ECE/TRANS/WP.29/GRPE/56
23 June 2008

ДОКЛАД РАБОЧЕЙ ГРУППЫ ПО ПРОБЛЕМАМ ЭНЕРГИИ И ЗАГРЯЗНЕНИЯ
ОКРУЖАЮЩЕЙ СРЕДЫ О РАБОТЕ ЕЕ ПЯТЬДЕСЯТ ШЕСТОЙ СЕССИИ
(Женева, 3–6 июня 2008 года)

ПРИНЯТЫЕ ПОПРАВКИ К ДОКУМЕНТУ ECE/TRANS/WP.29/GRPE/2008/6
(Правила № 83, см. пункт 26 настоящего доклада)

Стр. 4, приложение 4, пункт 6.1.3 исправить следующим образом:

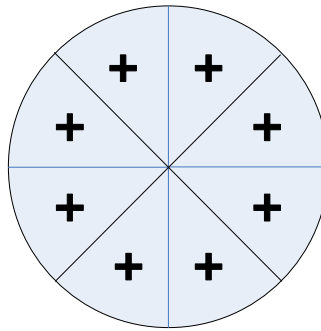
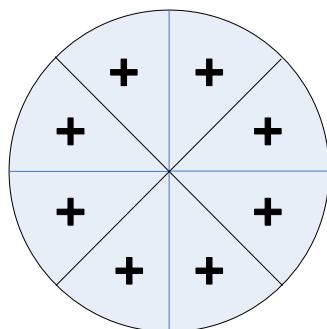
"6.1.3 На транспортное средство направляется ... может равняться нулю.

Вышеуказанная скорость воздушного потока определяется как среднее значение по **числу** измерительных точек:

- a) для воздуходувок с прямоугольными выпускными отверстиями - точки расположены в центре каждого прямоугольника, разделяющего все выпускное отверстие воздуходувки на 9 секторов (причем как горизонтально, так и вертикально это выпускное отверстие делится на 3 равные части);
- b) для воздуходувок с круглыми выпускными отверстиями - выпускное отверстие делится на 8 равных секторов вертикальными, горизонтальными и наклоненными под углом 45° линиями. Измерительные точки располагаются на пересечениях биссектрис каждого из секторов (22,5°) с окружностью радиусом в две трети радиуса выпускного отверстия (как показано на схеме ниже).

Каждое значение, полученное в **этих точках**, не должно отличаться более чем на 10% от общего среднего показателя.
